**Progetto Integrato  
Corridoio Tirrenico Meridionale  
Bretella Cisterna – Valmontone**

**Collegamento tra Area Pontina (CTM) e A1 (ex A2)  
Bretella Cisterna – A1 - Valmontone  
1° Lotto Funzionale CTM - APPIA**

Proponente: Regione Lazio

Gruppo Istruttore: Prof. Ing. M. Pasca (Referente)  
Ing. G. Pizzo  
Ing. P.L. Rupì  
Ing. M. Onofrio (Gruppo Verificatore)

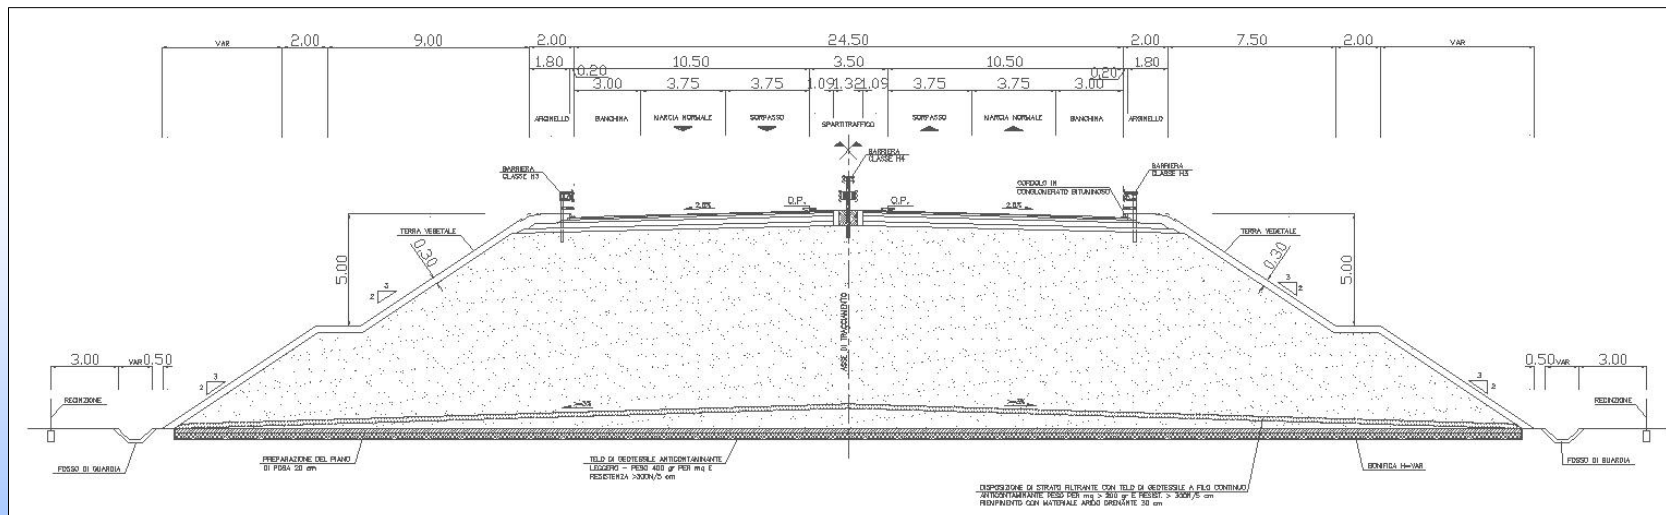
Progetto preliminare - Sezione tipo in rilevato a 4 corsie L = 22,00 m

Progetto definitivo - Sezione tipo in rilevato a 4 corsie + corsie emergenza L = 24,50 m
